②改善箇所説明図

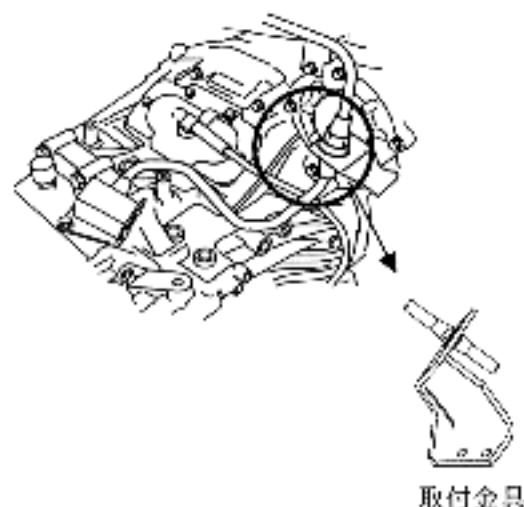
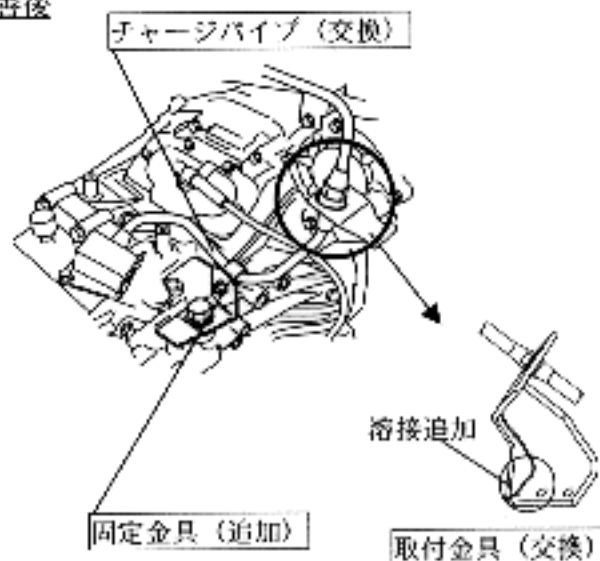
注：□ は交換及び追加部品を示す

改善前

改善後

改善の内容：全車両、当該パイプを良品と交換し、取付金具を対策品と交換するとともに、固定金具を追加する。

識別：チャージパイプ中央部に黄色ペイントを塗布する。
